CONTRATO S.G. MINISTRO Nº 28 /2023
CONTRATO S.G. MINISTRO N°484/2022, CONVENIO MODIFICATORIO N° 1

En el marco del **LLAMADO MOPC N°27/2022 "CONSTRUCCION DE OBRAS COMPLEMENTARIAS EN EL BARRIO TEMPORAL – BARRIO TACUMBÚ". ID 414.150**, fue adjudicada para la ejecución de la obra de construcción a la firma **PROEL INGENIERIA DE AUGUSTO ORTELLADO.**

En el presente CONVENIO MODIFICATORIO Nº1, EL CONTRATANTE y EL CONTRATISTA convienen modificar lo descripto en el ítem 2 de la planilla de computo métrico indicada en el contrato.

Figura 1. Diseño en Planta del Techo Metálico propuesto.

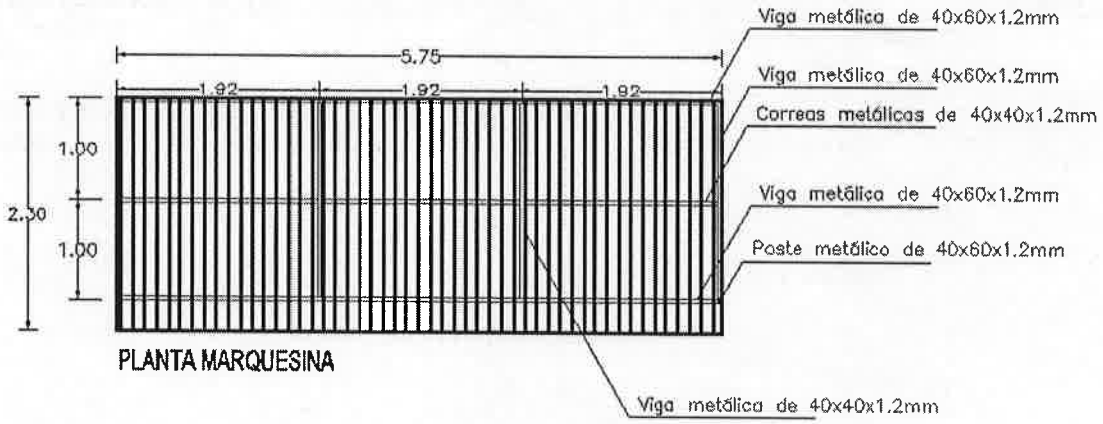
Considerando el Informe Técnico de la Fiscalización de la Unidad Ejecutora donde sugiere modificar el ítem 2, pues representa un cambio en las características sustanciales en el diseño de la Marquesina metálica para cobertura de chapa galvanizada, y que estas modificaciones aportan mejoras significativas para los usuarios finales, por lo que se recomienda realizar estos trabajos a través de un Convenio Modificatorio. Esta modificación no implica cambios en el monto total del ítem 2, ni modifica el plazo de obra.

Cláusula 1º: Queda acordado, modificar lo descripto en el ítem 2 de la planilla de cómputo métrico indicada en el contrato original, de acuerdo al siguiente cuadro:

ITEM	DESCRPCION	Cantidad Ofertada	PRECIO UNITARIO + IVA	PRECIO TOTAL + IVA
2	Construcción de marquesina metálica para cobertura de chapa galvanizada con estructura del tipo emparrillado, soportado por vigas metálicas abulonadas a la pared y por dos pilares metálicos en frente con su respectivo cimiento de hormigón, incluye aislación con membrana asfáltica en la unión del techo con la pared.	128	2.263.000	289.664.000
